LOGE GARDIEN 20 M² ET ASSAINISSEMENT — SP 1 CHERRAT — VARIANTE C

Guide génie civil et dossier de validation — redessin depuis le plan d'équipement CHR 4, le plan BA indice D (13/05/2026) et le décorticage loge + assainissement

Déviations site Cherrat — LGV Kénitra-Marrakech (SP 1) · Indice B · 05/11/2026

FONDATIONS ET ASSAINISSEMENT (coupe à -0,05)

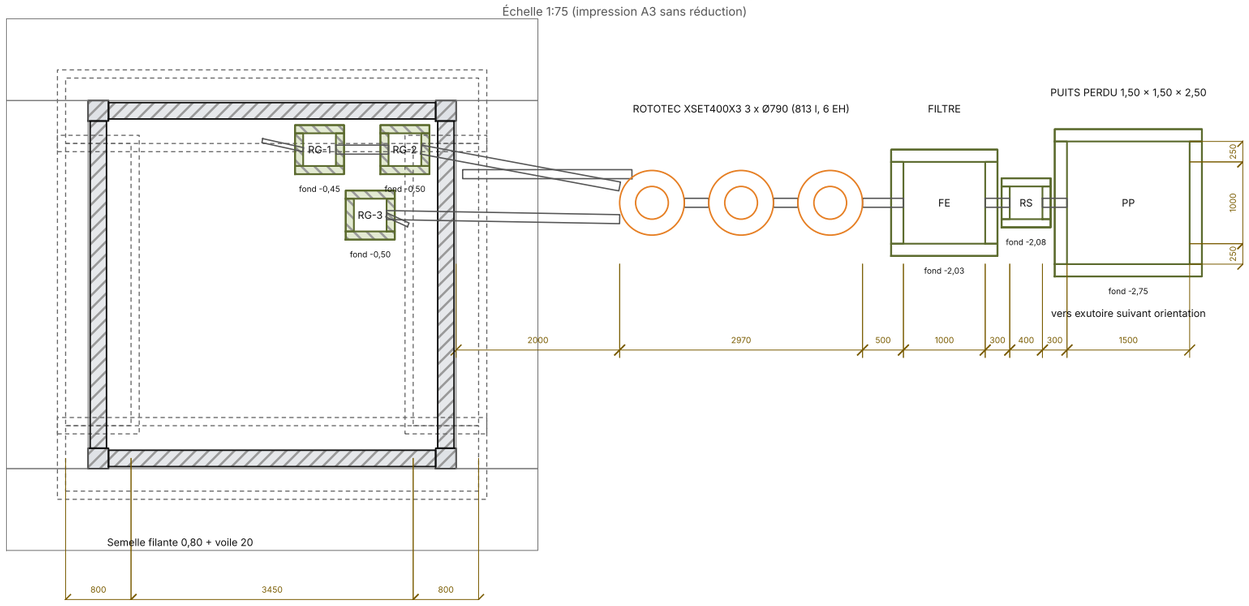
N°	Thème	Constat	Qui tranche	Avis / décision	Visa
1	Cohérence	Fondations selon le plan BA indice D (13/05/2026) : semelle filante sous voile BA 20 jusqu'au dallage, puis agglos ; 4 poteaux 25×25 (4T14). Largeur retenue 0,80 (Khalid, 05/11) alors que le texte du plan indique « semelle filante 60×20 ».	BET STAM		
2	Cohérence	Décorticage de juin périmé (semelles isolées 0,80, poteaux 20×20, chaînage CH, soubassement) : métré béton / acier à reprendre sur l'indice D.	Achats		
3	Cohérence	Plan guide STAM « BA fosse septique » (reçu le 15/10) : fosse béton 2 compartiments 2,00 + 1,00 × 1,50 int., voiles 20, puits filtrant H 8,00 m. Non retenu (choix confirmé le 05/11 : fosse 2,00 × 1,00 × 1,50, puits perdu 1,50 × 1,50 × 2,50) : à faire acter par le BET.	BET STAM / MOE		
4	Cohérence	Chaîne de cotes Nord : 1,15 et 1,05 écrits mais 1,30 et 0,90 mesurés au dessin (somme 2,20 identique). Fenêtre C0 placée de 1,30 à 2,30 (dessin, au-dessus de l'évier).	Archi / BET

COUPE A-A (séjour, vue vers le Nord)

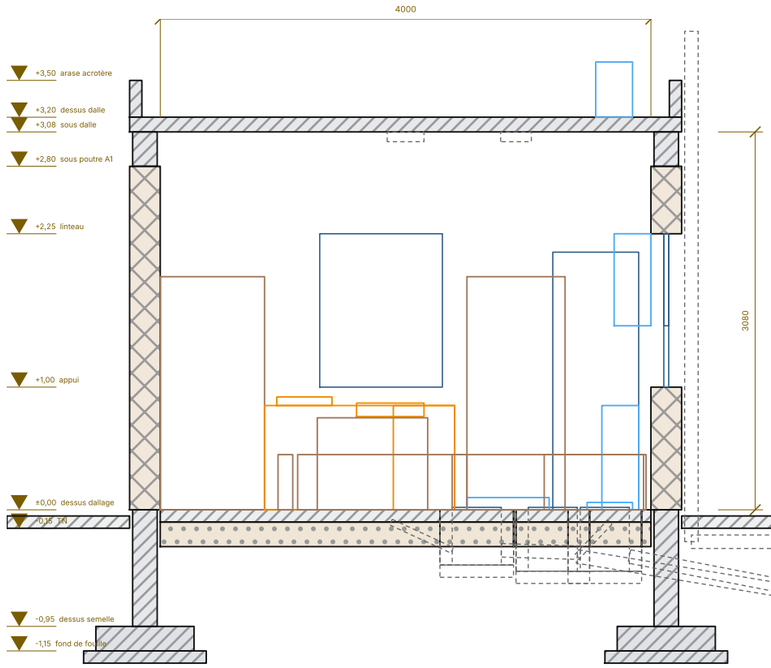
5	Validé	Menuiseries : « C0 » du plan = C2 1,25 × 1,00 ; « C2 » du plan = C3 0,75 × 0,75 (validé par Khalid le 05/11).	—		
6	Cohérence	Dalle : 12 cm et acrotère 50 au plan BA, 10 cm et 32 en coupe A-A. Retenu dalle 12 (BA) et arase acrotère +3,50 (coupe A-A) : à confirmer.	BET STAM		
7	Cohérence	Dallage : « 5 / 8 » en coupe A-A, 10 cm au décorticage. Retenu dallage 10 sur hérisson 20.	BET		
8	Cohérence	Trottoir périphérique : 0,50 en vue en plan, 1,00 au détail BA. Retenu 1,00 (BA).	BET		
9	Validé	Assainissement (schéma non coté au plan) : regards 40 × 40, filtre épurateur en béton 1,00 × 1,00, puits perdu 1,50 × 1,50 × 2,50 à l'Est, toutes les eaux par la fosse (validé par Khalid le 05/11).	—		
10	Validé	Regards RG-1 à RG-3 sous le dallage intérieur, tampons hermétiques (validé par Khalid le 05/11).	—		
11	Exploitant	SP1 est une station d'eau potable : distances du puits perdu à la bâche 500 m³, aux conduites et à tout captage à faire confirmer par l'ONEE.	ONEE-BO

COUPE B-B (sanitaire, fosse, filtre, puits perdu)

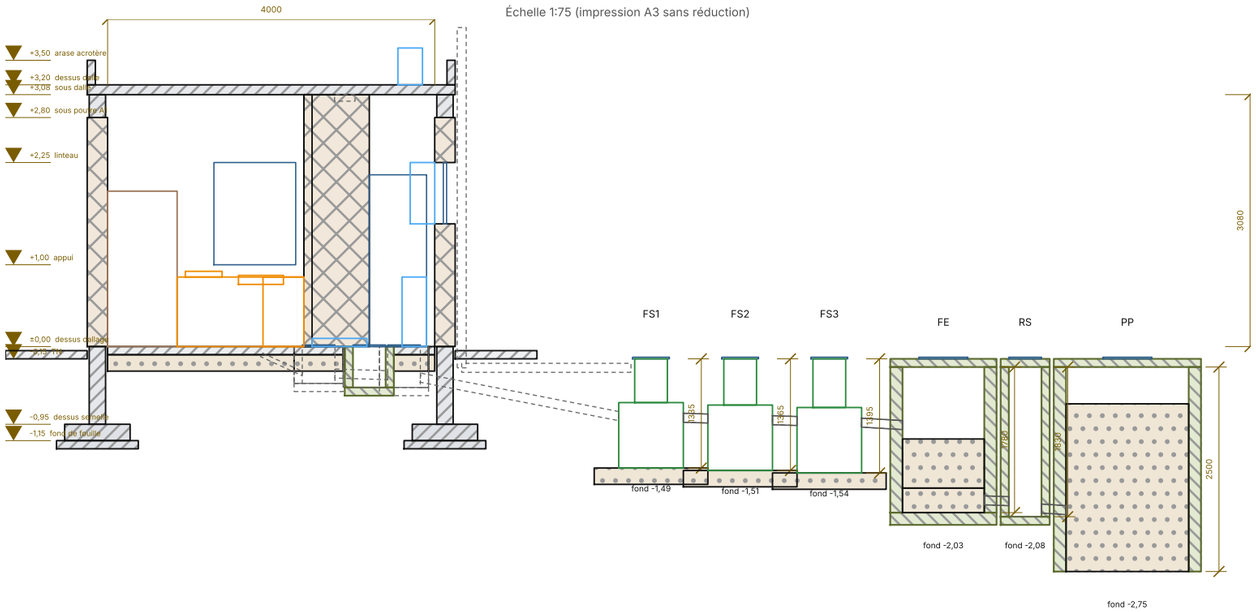
12	Assainissement	Perméabilité du sol inconnue pour le puits perdu : essai de percolation à faire avant exécution.	Géotechnique		
13	Assainissement	Ventilation de la fosse non dessinée : ajoutée en Ø110 le long de la façade Est jusqu'à +3,90.	BET		
14	Réseaux	Absents des plans : arrivée d'eau potable, alimentation électrique (depuis le TGBT), tableau, éclairage extérieur, mise à la terre.	MOE / électricien		
15	GC	Cloisons intérieures et équipements non cotés : relevés à l'échelle du dessin (± 5 cm).	Archi		
16	GC	Implantation : le contrôle au levé du 30/10/2026 place la loge 28 à 50 cm au nord de sa position théorique. Calage NGM à fournir.	Topographe		
17	GC	Terrasse pente 2 % : étanchéité, forme de pente et gargouille non détaillées.	BET		
18	Rototec	Fiche Rototec : la fosse doit être précédée d'un séparateur de graisses (bac à graisse) sur les eaux de cuisine. À ajouter sur la ligne RG-1.	MOE
